Impianto di produzione di energia elettrica da fonte eolica "Gualdo Tadino" con potenza di immissione in rete pari a 62 MW e relative opere connesse da realizzarsi nei comuni di Gualdo Tadino e Nocera Umbra (PG)

**F0589HR01A**

### Relazione di controdeduzione alle osservazioni

**Figura 2: Stralcio cartografico della tavola SP1 - Assetto del territorio per macroaree e zone**

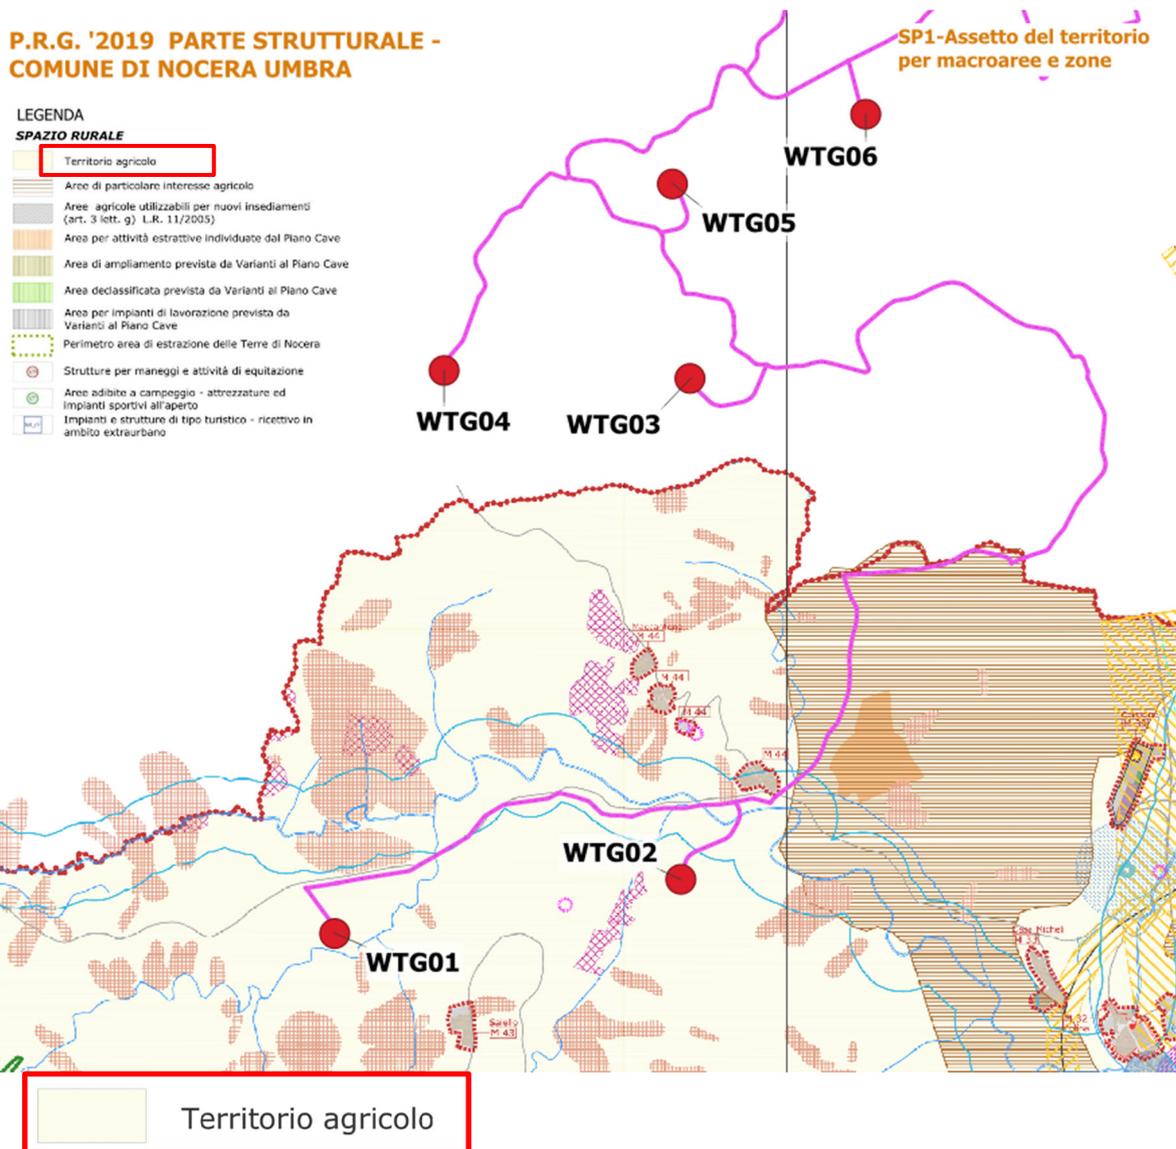
*Il comune di Nocera Umbra, non è contrario alla installazione di impianti FER sul proprio territorio, compresi i parchi eolici, ma è imprescindibile che ciò avvenga evitando effetti lesivi al territorio come quelli sopra citati e che avvenga all'esito di uno studio accurato di tutte le fragilità e di tutti gli aspetti che contribuiscano al rispetto dei criteri previsti dal nostro ordinamento giuridico e dagli strumenti di programmazione locali.*

Fermo restando che è lontano da questa società l'intento di creare effetti lesivi al territorio interessato dall'eventuale installazione dell'impianto eolico, si sottolinea che nella scelta della localizzazione si è tenuto conto delle tavole **SP1**, **SP2** e **SP3** (così come precisato nell'osservazione presentata dal Comune di Nocera Umbra) di cui di seguito si riportano gli stralci.

Dagli stralci si rileva che gli aerogeneratori di progetto ricadono su territorio agricolo e non ricadono su aree tutelate o soggetti a vincolo.

**Figura 5: Planimetria elettromeccanica nuova stazione**

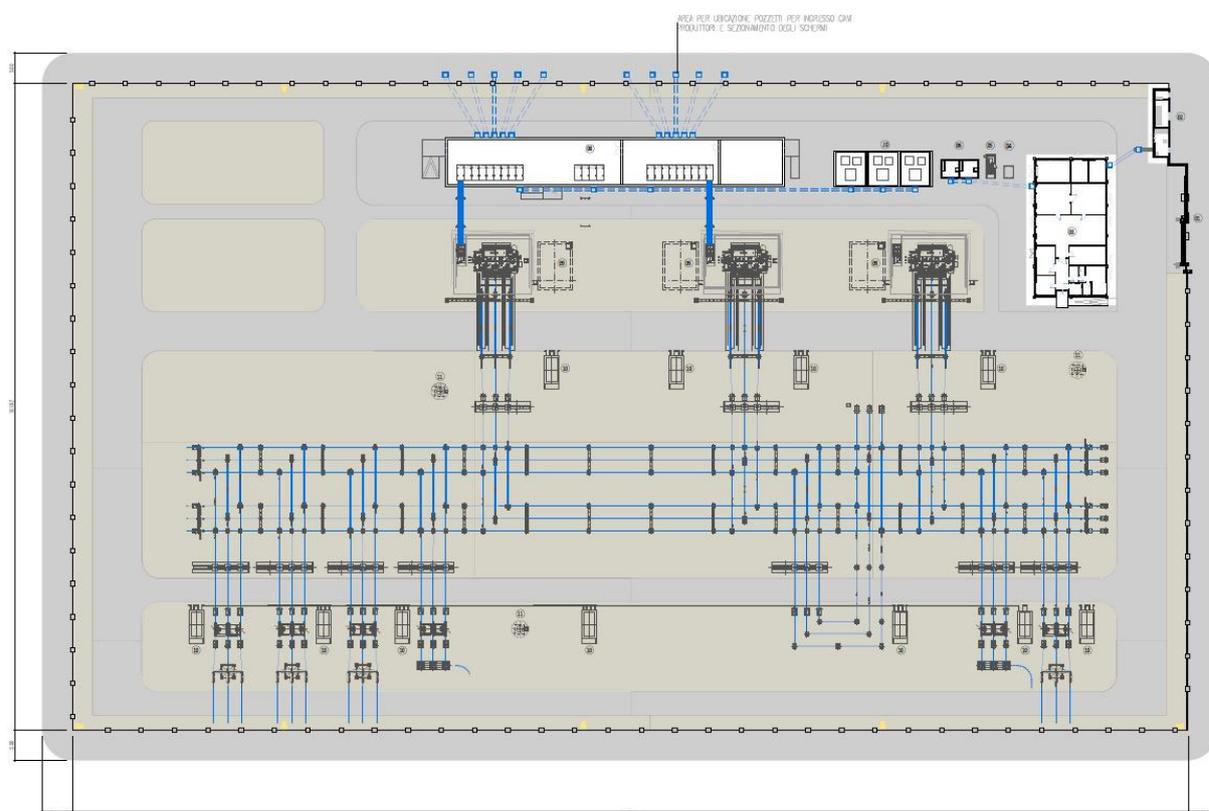
*Sul punto si sottolinea che la nuova SE costituisce una ulteriore infrastruttura sul territorio e che, oltre a dover essere regolarmente autorizzata, ne dovranno essere specificate dimensioni, particolari costruttivi e modalità di funzionamento.*

Si provvederà ad integrare la documentazione relativa alla stazione elettrica nelle successive fasi autorizzative.

La nuova Stazione Elettrica occuperà un'area di circa 19.800 m<sup>2</sup>, avente una lunghezza di circa 107 m ed una larghezza di circa 185 m.

La nuova Stazione Elettrica, come riportato nella planimetria elettromeccanica, sarà con isolamento in aria del tipo unificato Terna e sarà costituita da:

**Figura 6: Mappa di intervisibilità teorica su base DSM dello stato di fatto nel buffer di 20 km**

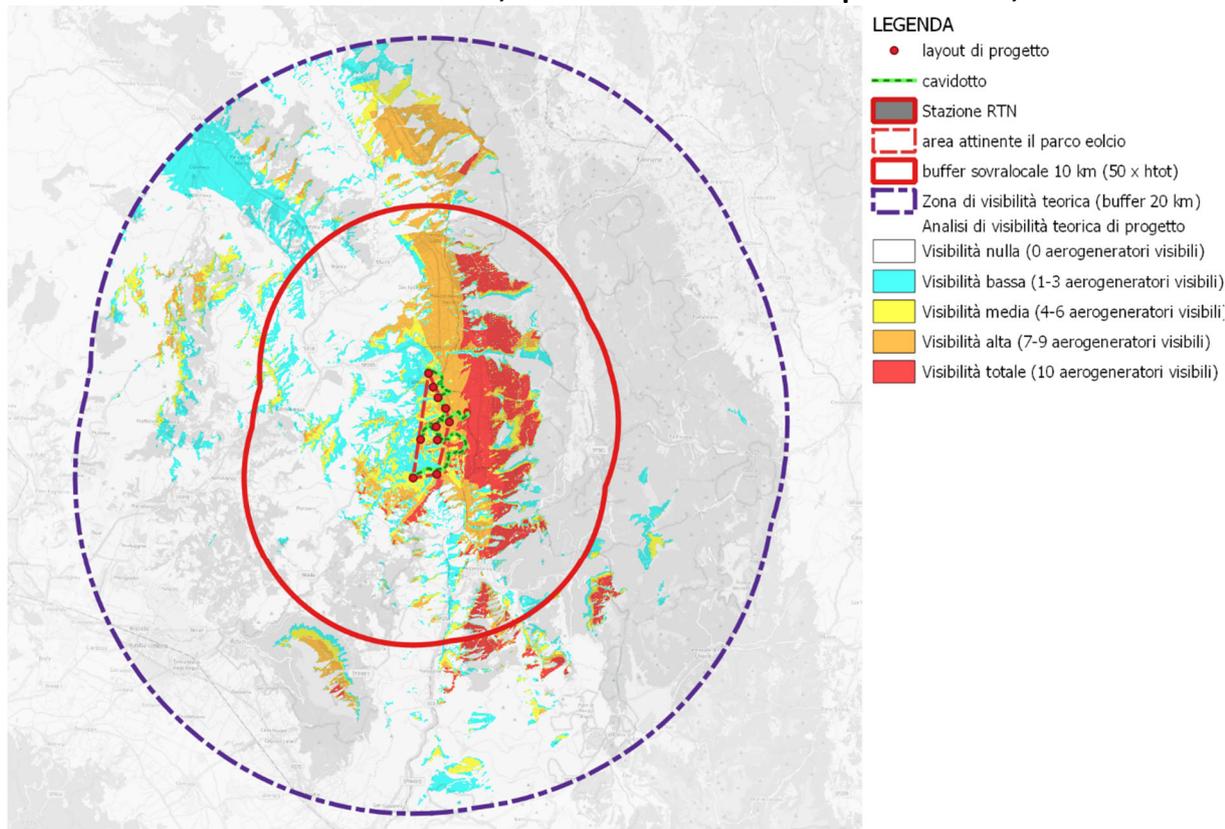
*Uno dei punti maggiormente critici della messa in opera dell’impianto in oggetto è rappresentato, come dimostrato anche dai dati sopra riportati, dalla visibilità.*

Dall’analisi di intervisibilità condotta entro la zona di visibilità teorica di 20 km risulta che la visibilità dell’impianto è di circa il **17,75%** così distribuita.

**La visibilità massima si ha da solo il 3,01% e la visibilità è nulla per circa l’82,25%.**
